改善箇所説明図

S1000RR

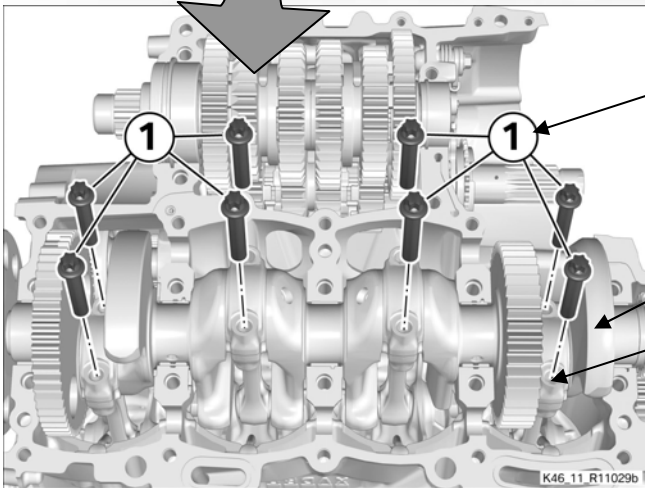
原動機内部のコネクティングロッドにおいて、コネクティングロッドボルトのコーティングが不適切なため、高温の状態では摩擦係数が減少し、コネクティングロッドボルトが緩むことがある。そのため、そのままの状態で使用を続けると、エンジンが破損して走行不能に至るおそれがある。

全車両、良品のコネクティングロッドボルトへ交換する。その際、緩み防止剤を塗布する。なお、改善措置用部品の供給に時間を要することから、当面の暫定的な措置として全ての使用者に対し、正規ディーラーを通じて安全に関する注意事項をお知らせする。

エンジン右、クラッチハウジング後方のエンジン番号打刻端に白ペイントマーク
